סדר יום לוועדה מתאריך - 29/04/2025 - א אייר תשפ"ה

סוג דיון	דיון בוועדת משנה לשמיעת התנגדויות
מספר ועדה	2025/41
מספר בקשה	2001/0583.05
מספר סידורי	1

הנדון: התנגדות לבקשה להיתר מס' 2001/583.05

התנגדות לבקשת היתר מס' 2001/0583.05, רח' נפתלי 10
חוות דעת תכנונית אדריכלית, יולי 2022

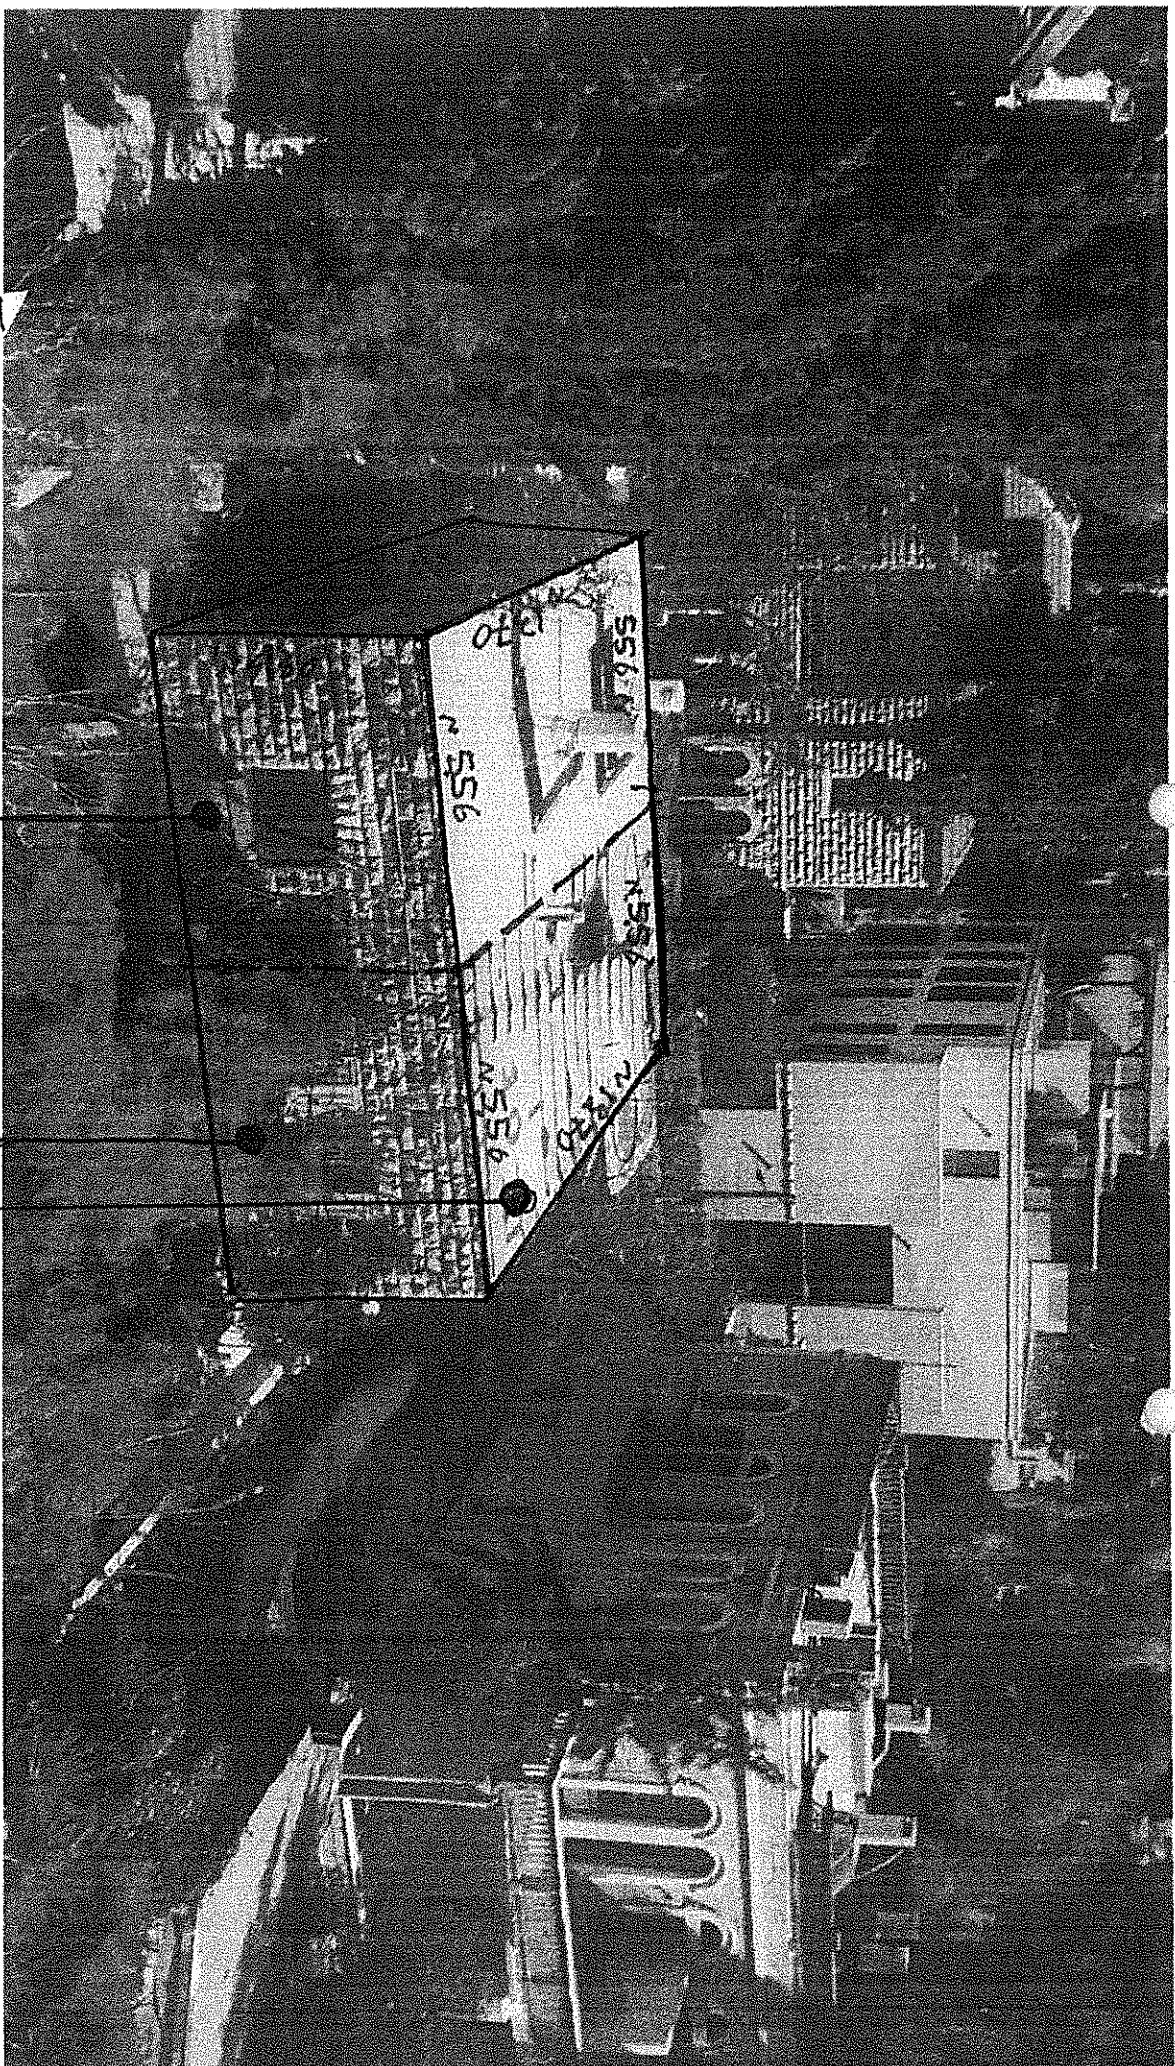
1. בתקרת קומת הקרקע הקיימת, עוברות בשתי הדירות יחד שלוש קורות רוחב קיימות, במידות חתך 30/30 ס"מ ובאורך 11 מ', אשר אינן מסומנות כלל באף אחד מהתוכניות והחתכים. חובה מקצועית לסמן ולהתייחס אליהן, שכן פגיעה בכל אחת מהן גורמת לפגיעה מיידית ביציבות דירת השכן (כמו למשל פתח הסקייליט המתוכנן). מצורפים צילומים בנספח לחו"ד זו.

2. תחת רצפת קומת הקרקע בדירת המבקש, בחלקה המערבי, קיים בור מים תת-קרקעי במידות משוערות של אורך ורוחב 3-4 מ', ועומק 7 (!) מ'. הבור אינו מופיע בתוכניות, בחתכים ובחישובי השטחים, ולהימצאותו חשיבות קריטית לתכנון ההנדסי של הבנייה העתידית בדירת המבקש ובדירת השכן בבוא העת. חוסר התייחסות זה מייצר סיכון ליציבות המבנה כולו, ועליו להופיע בכל מסמכי ההרמוניקה.

3. בתוכנית קומת המחסנים התת-קרקעית משורטט קיר חדש נושא מבטון של המדרגות המוצעות, הממוקם ממש מתחת לקיר המפריד המשותף הקיים באמצע הבנין. אין כל אפשרות תכנונית והנדסית לבנות קיר זה במקום שבו הוא מסומן, והוא יוצר סיכון בלתי מחושב לקיר המשותף עצמו, לשתי הדירות ולבנין כולו.

4. בתוכנית קומות א'+ב', בחתכים ובחזיתות, משורטט קיר צפוני חדש, הממוקם מעל הקיר המשותף הקיים. קיר זה חודר בחציו אל שטח המוצמד על גג דירת השכן מבלי שהדבר מתואם ומוסכם עימו, ומבלי ששטח זה מופיע בחישוב שטחי הבנייה המבוקשים.

- הדבר מחייב העתקת מיקום הקיר דרומה, אל השטח המוצמד לגג דירת המבקש בלבד (על כל המשתמע מכך – חישובי שטחים ועוד), וכן פירוט פעולות התמיכה הנדרשות, הביסוס והעיון ההנדסי, למניעת כל פגיעה בקיר המשותף הקיים ובדירת השכן כתוצאה מכך.

תכנית קומה א-מוצעת
במפלס +4.20-743.16

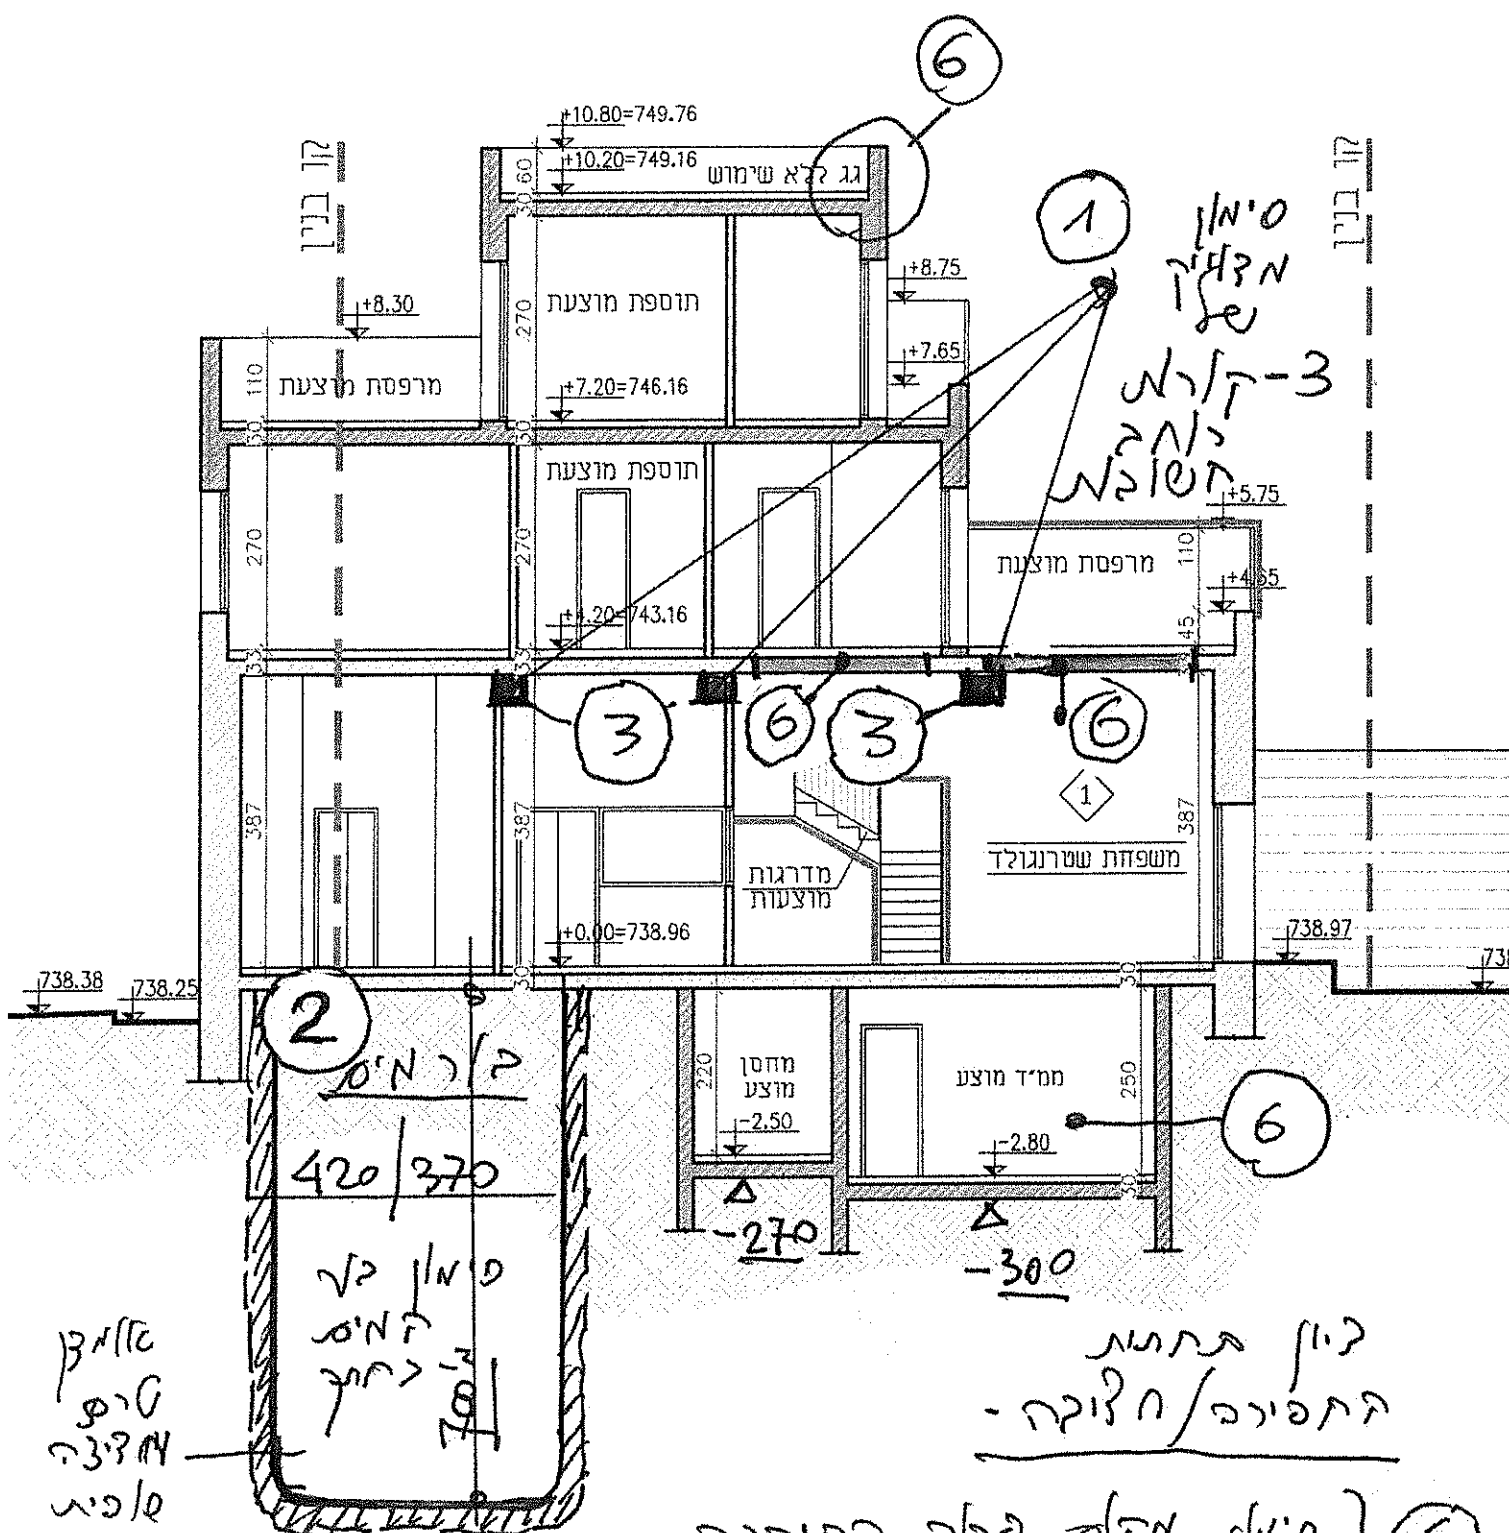
- ב. בתוכנית קומות א'+ב', הקיר הצפוני מבטון [צבע כחול] ומעקה המרפסות המזרחית והמערבית, מתוכננים (על פי המידות בשרטוט) על חלק מגג הצמוד לדירת השכן. זו שגיאה תכנונית שיש לה השלכות על חישובי השטחים.

- ב. בתוכניות קומה א' אין סימון בצהוב של חלקים משטח הרצפה הקיימת (תקרת קומת הקרקע) המיועדים לפירוק והריסה עבור המדרגות והסקיילייט אשר פוגע באופן ממשי בקורות הרוחב. פתיחתם תוך התעלמות מקורות הרוחב הקיימות המוזכרות לעיל ומהקיר המפריד המשותף הקיים מסכנות את יציבות המבנה, לרבות דירת השכן.

חַתָּךְ ב-ב

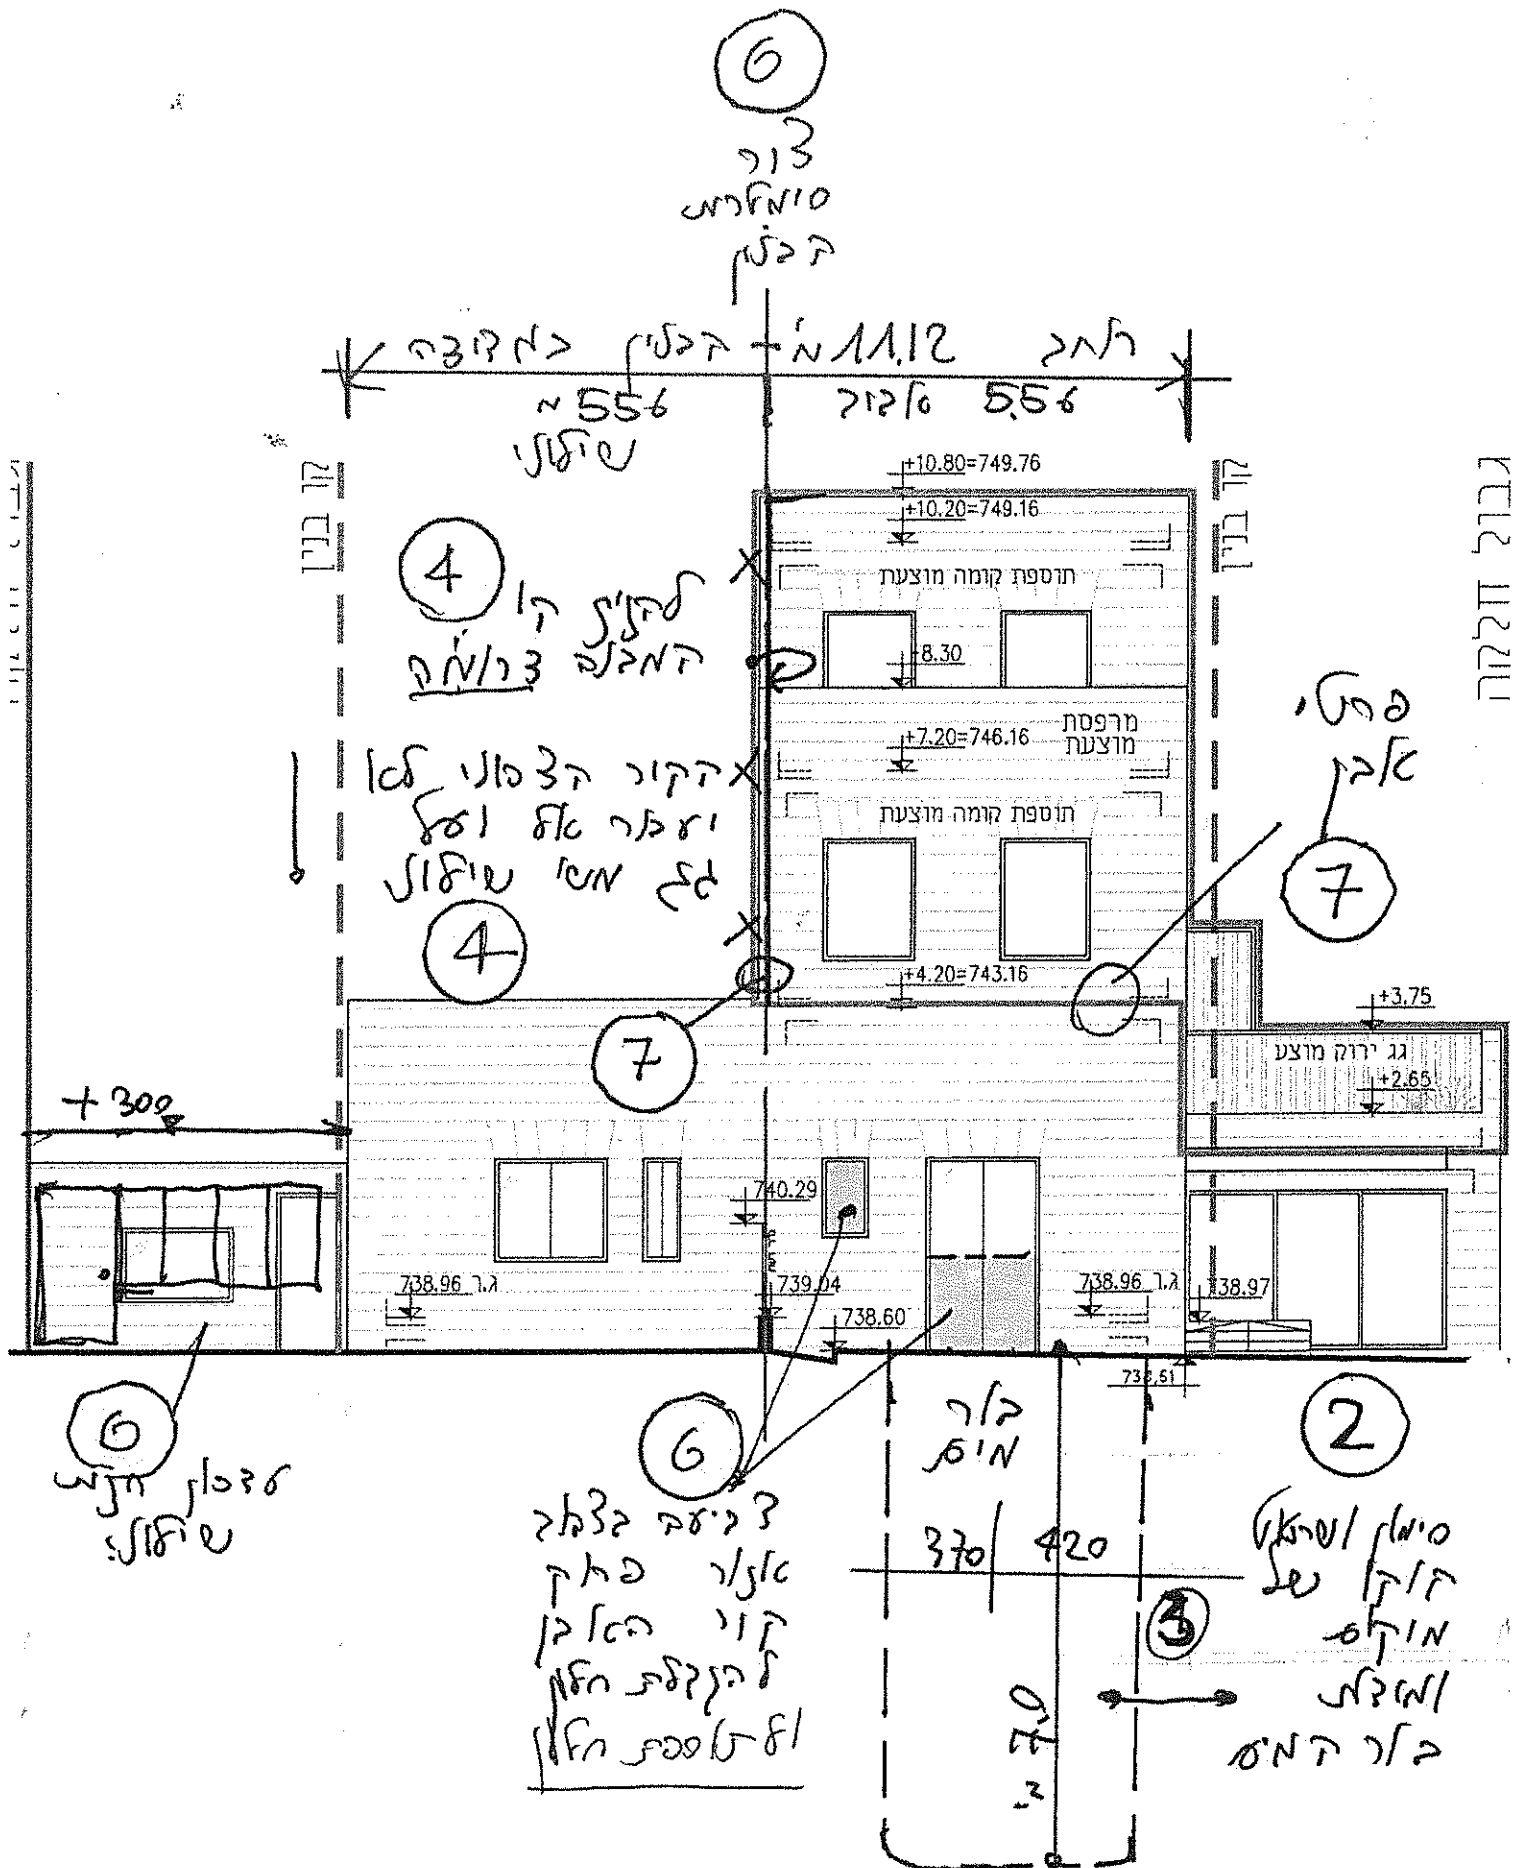
- ט. שרטוט דירת השכן אינו מדויק ומטעה - בתוכנית, בחתך ובחזית. או שמדייקים בשרטוט או שלא מפרטים כלל.
 - י. אין ציון מספק של גובה נטו של חלקי דירת המבקש (חשוב להבנת הנקרא), וכן גובה נטו קומת הקרקע בחתך ב-ב שגוי (כתוב 3.87 מ' וצריך להיות כ 3.75 מ')

2.2. דירת גן-

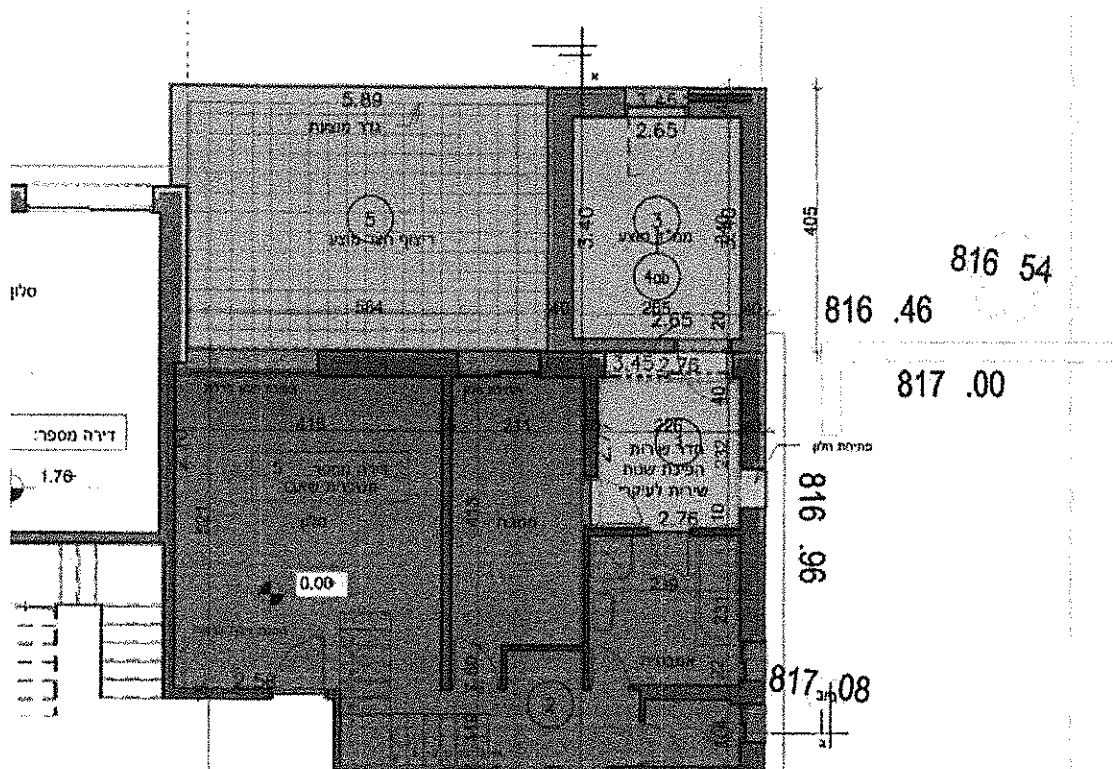
מהות הבקשה להיתר הנה: "בניית מרפסת, ממ"ד בניית מחסן". יחד עם זאת, תשריט ההיתר מראה כי במסגרת הבקשה מבוקש להפוך את דירת הקרקע מדירה קרקע לדירה עם "ריצוף חצר מוצעת". בכך מבוקש להפוך שטח משותף לכלל בעלי הזכויות בחלקה לחצר פרטית מוצמדת בשטח של כ-22 מ"ר, שיהיה שייך לדירה אחת בלבד ובכך להפוך דירת מגורים לדירת גן.

אני מתנגד לכך מהנימוקים הבאים:
